【補足説明資料】
破損燃料用輸送容器に係る実施計画Ⅱ章の変更について

2020年1月14日

東京電力ホールディングス株式会社

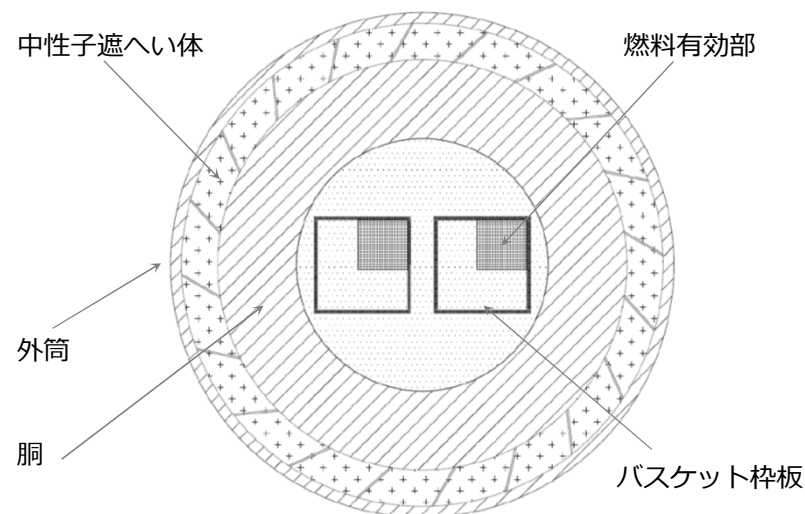
□ ①燃料有効部を均質化して解析しているが、その妥当性を説明すること

『日本原子力学会標準：使用済燃料・混合酸化物新燃料・高レベル放射性廃棄物輸送容器の安全設計及び検査基準：2013(AESJ-SC-F006:2013)』に則り評価を行っている。
また、原子力学会が発行している中性子遮蔽ハンドブック（1993年4月）には、TN-12キャスクを例として、学会標準に則り燃料有効部を均質化した場合の計算結果（C）と測定値（E）を比較したところ $C/E \sim 1.1$ であるため、計算結果が安全側となっており、モデルの妥当性について記載されている。
